Mission régionale d'autorité environnementale  
ÎLE-DE-FRANCE

**Avis délibéré**  
**sur le projet d'ensemble immobilier mixte « Cap West » à**  
**Clichy-la-Garenne (92)**

**N°MRAe APJIF-2024-056**  
**du 14/08/2024**

Figure 4 : Modification du plan de zonage de secteur de projet dans le futur PLU issue de la modification en cours (modification n°9) - Source : étude d'impact, p. 272

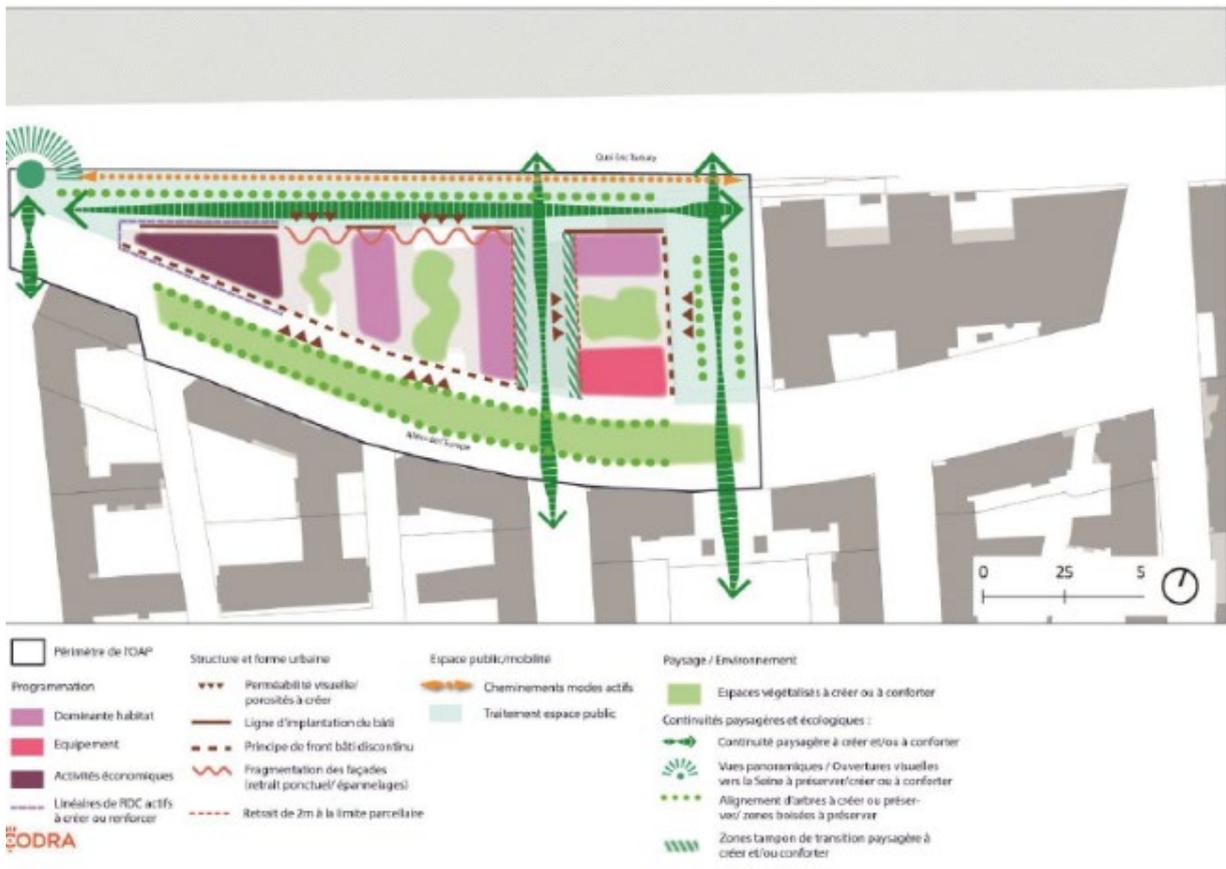
L'Autorité environnementale constate toutefois que l'OAP « *Allées de l'Europe* » n'est pas présentée dans le dossier. De plus, le lien n'est pas fait avec l'évaluation environnementale de la modification du PLU en cours (modification n° 9 non référencée dans le dossier), afin notamment d'indiquer les mesures ERC instaurées dans le PLU pour prendre en compte les différents enjeux environnementaux.

Par ailleurs, cette OAP indique, pour l'îlot Ouest du projet, une implantation de bâtiments perpendiculaires au quai Éric Tabarly afin d'assurer des « *perméabilités visuelles* », associés à des bandes d'« *espaces végétalisés à créer ou à conforter* ». Or, le projet prévoit un front bâti continu le long du quai, l'obligation de fragmentation n'étant assurée que par un jeu de retraits de quelques mètres et celle de perméabilité visuelle, seulement à courte distance, par des « *passages sous porche* » à double hauteur. L'Autorité environnementale considère ainsi que le projet ne respecte pas les principes de la future OAP.

(3) L'Autorité environnementale recommande de :

- présenter les évolutions en cours du PLU, notamment l'orientation d'aménagement et de programmation (OAP), concernant le secteur du projet dans le cadre de la modification n° 9 du PLU de Clichy, en précisant les mesures ERC destinées à encadrer les conditions de réalisation du projet au regard des enjeux environnementaux et sanitaires ;
- reconsidérer la forme urbaine de l'îlot Ouest afin de développer le projet perpendiculairement à la Seine pour assurer les percées visuelles à différentes échelles, suivant les principes d'implantation de l'OAP.

Figure 6 : Emprise du projet sur le bâti existant - Source Géoportail avec limites (pointillés orange) représentées par la MRAe

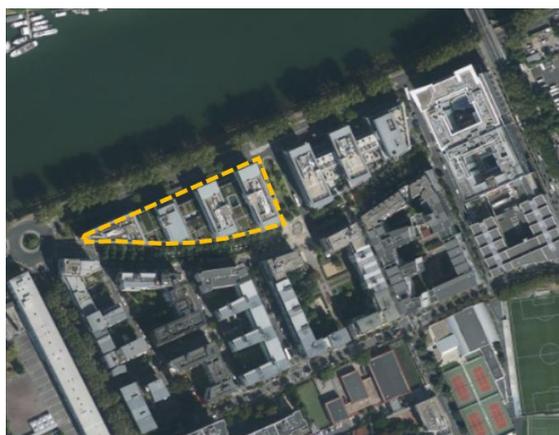
Les bâtiments de bureaux que le projet prévoit de démolir ont été construits en 2000 par l'architecte Patrice Novarina dans le cadre du programme « Euroseine »<sup>5</sup>. Avec l'îlot situé à l'est de l'allée Santo Tirso, ils constituent un ensemble cohérent, doté d'une certaine qualité architecturale (Figure 5). De surcroît, ils paraissent en très bon état (Figure 6). Pourtant, l'étude d'impact ne donne aucune indication sur leur état, ou sur la possibilité de les réhabiliter ou de les reconverter. Elle n'apporte aucune justification d'une démolition totale au regard des qualités du bâti existant, son potentiel de transformation et du bilan carbone/ressources/énergies/matériaux global résultant du choix d'une démolition/reconstruction.

#### (4) L'Autorité environnementale recommande de :

- produire de manière complète et précise une analyse des caractéristiques et de l'état actuel des bâtiments existants, ainsi qu'une étude approfondie sur leur potentiel de réutilisation, de reconversion ou de transformation ;
- reconsidérer leur démolition, sauf à démontrer l'impossibilité de les réutiliser en tout ou partie, avec un programme adapté ;
- présenter un bilan prévisionnel en matière d'énergies, de matériaux et d'émission de gaz à effet de serre d'une démolition/reconstruction comparativement à d'autres solutions.

Figure 9 : Plan des rez-de-chaussée - Source : document PC04

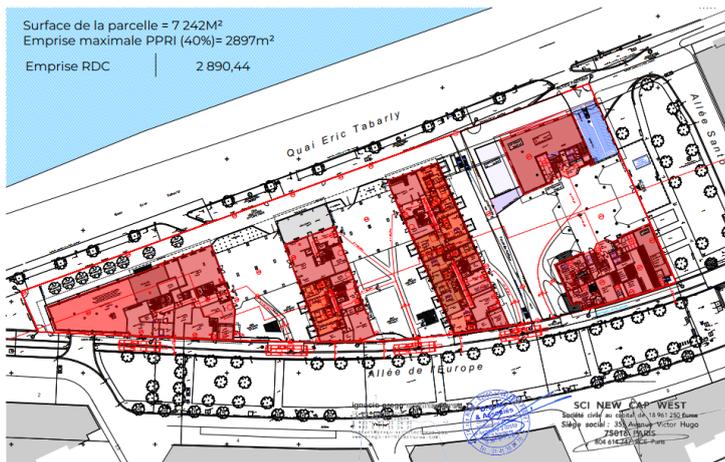
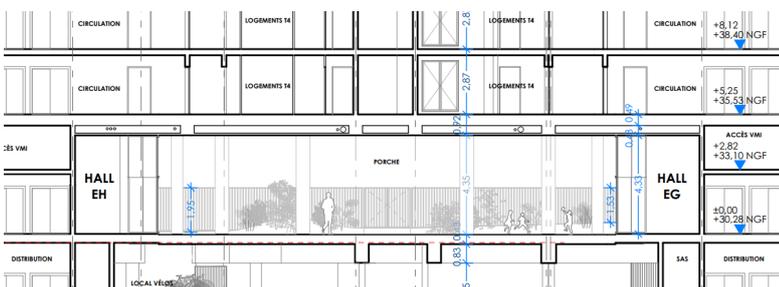
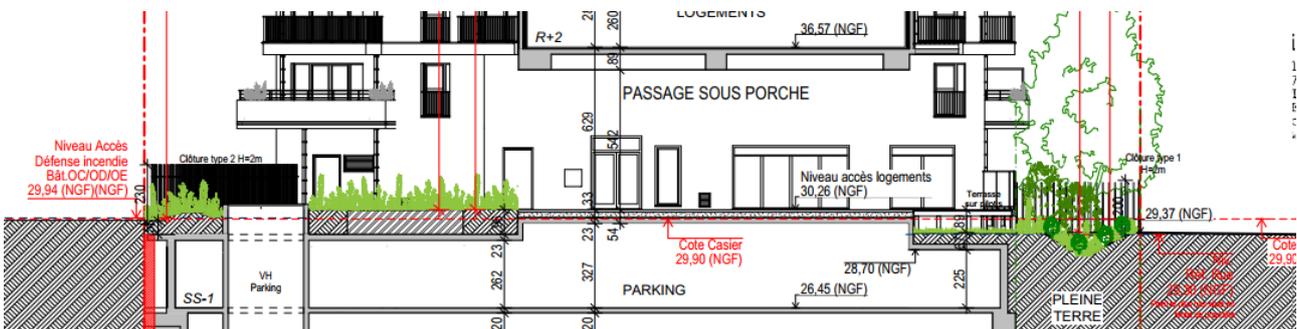
D'après l'étude d'impact hydraulique (PC13), l'emprise au sol des constructions prévues est de 2 900 m<sup>2</sup>, soit 40 % de l'unité foncière. Le maître d'ouvrage indique qu'une partie de l'emprise n'a pas été prise en compte dans le calcul, car les constructions y seront réalisées sur pilotis. Il convient de rappeler que pour être déduites de l'emprise au sol, les structures de type pilotis doivent être ouvertes et aucun élément de fermeture autre que les pilotis eux-mêmes ne doit être présent sous la cote de casier.

Or les coupes longitudinales du projet semblent indiquer la présence de murs ou de clôtures, notamment au niveau des « percées visuelles » (bâti sur pilotis). Par conséquent, le dossier doit justifier qu'aucune structure ne porte atteinte aux capacités d'écoulement et de stockage des eaux.

(6) L'Autorité environnementale recommande de démontrer qu'aucune structure (notamment celles « sur pilotis ») ne porte atteinte aux capacités d'écoulement et de stockage des eaux, en démontrant la compatibilité du projet avec le PPRI et son article 3.2.a.

Figure 12 : le projet est exposé au bruit du quai Éric Tabarly pouvant excéder 75 Lden dB(A) à certains endroits (source : Bruitparif, 2022, bruits cumulés)

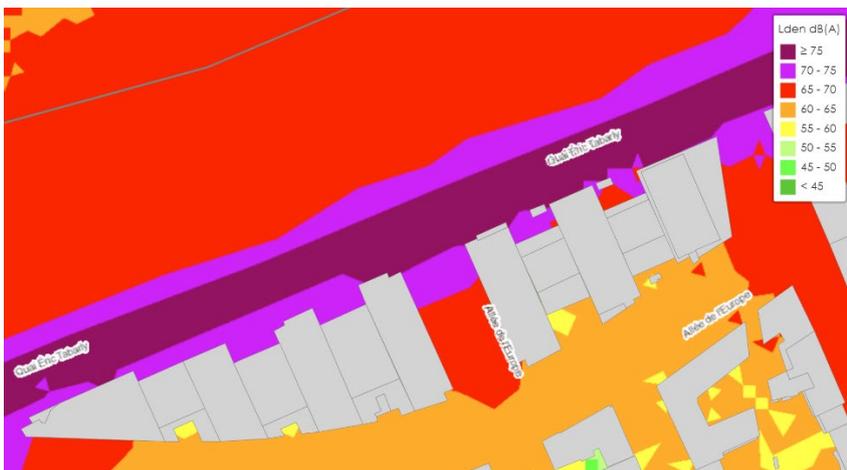
Une étude acoustique (Annexe 9) a été réalisée afin de définir les niveaux d'isolation acoustique nécessaires pour respecter les seuils réglementaires. L'Autorité environnementale constate non seulement que les valeurs guides de l'Organisation mondiale de la santé (OMS) ne sont pas mises en référence, alors qu'elles définissent, du point de vue de la communauté scientifique, le niveau au-delà duquel le bruit a un effet néfaste sur la santé<sup>9</sup>, mais que l'étude d'impact ne propose aucune mesure, notamment d'évitement ou de réduction à la source, permettant de préserver la santé des futurs résidents et usagers y compris fenêtres ouvertes et dans les espaces de vie extérieurs. Par ailleurs, elle note qu'aucune modélisation des niveaux de bruit prenant en compte les déplacements générés par le projet n'a été réalisée.

- prendre les valeurs guides de l'OMS qui définissent, du point de vue de la communauté scientifique, le niveau au-delà duquel le bruit a un effet néfaste sur la santé, comme références pour définir des mesures d'évitement ou de réduction à la source du bruit pour les futurs résidents et usagers, y compris fenêtres ouvertes et dans les espaces de vie extérieurs ;

Figure 12 : à chaque étage courant, neuf appartements sont mono-orientés au nord sur le très bruyant quai Éric Tabarly (source : permis de construire)

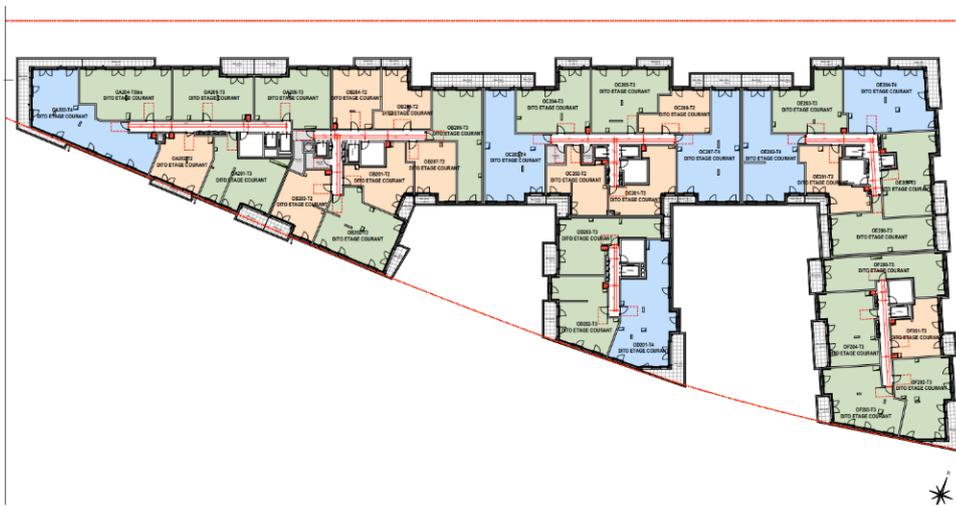
Enfin, les plans montrent qu'à chaque étage courant, neuf appartements sont mono-orientés sur le quai Éric Tabarly (d'après les pièces du dossier de permis de construire).

- réaliser une modélisation des niveaux de bruit prenant en compte les déplacements générés par le projet ;
- renoncer aux appartements mono-orientés sur le quai Éric Tabarly.

Figure 10 : L'implantation en peigne des bâtiments existants offre des percées visuelles sur la Seine, notamment pour les immeubles de logements situés à l'arrière, allée de l'Europe (source : Google Earth)

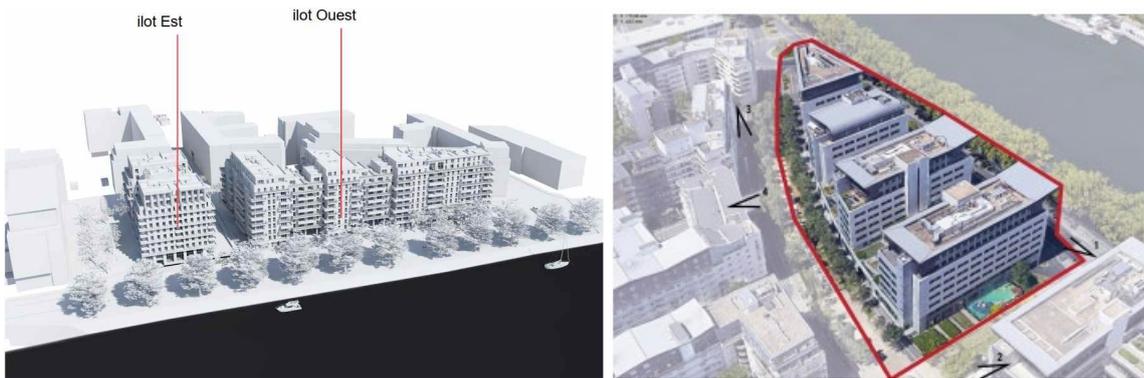
L'étude d'impact indique que le projet aura un impact positif sur le paysage, en raison du front bâti qu'il compose (p. 269). Or, par opposition à l'existant, le projet développe deux bâtiments en R+10 d'une emprise au sol de 4 090 m<sup>2</sup>, constituant en vue lointaine un front urbain continu (excepté la venelle entre les deux îlots) qui sépare les berges de Seine et la ville.

Il met en question la relative perméabilité paysagère antérieure en partie haute (cf. figure 5), par la conception d'un front massif, dense et haut (trois niveaux supplémentaires par rapport aux bâtiments existants). Ainsi, le projet masque la vue sur la Seine pour la majeure partie des

Malgré ces dispositions, les visuels d'insertion paysagère fournis dans l'étude d'impact confirment un effet « barre » du projet, masquant en majeure partie le bord de Seine. La percée visuelle en rez-de-chaussée de l'îlot Est, qui n'est ouverte que sur six mètres et clôturée, risque de devenir un espace résiduel non traversé. Les percées visuelles de l'îlot Ouest sont quant à elles limitées au passages sous proches, uniquement perceptible à l'échelle du piéton et à proximité du bâtiment.

**(11) L'Autorité environnementale recommande de reconsidérer le parti architectural et paysager retenu pour le projet, compte-tenu du changement radical opéré vers un front bâti continu sur les berges de**

### Seine qui masque la vue vers la ville depuis la rive opposée et la vue sur le fleuve pour les logements situés à l'arrière, le long de l'allée de l'Europe.
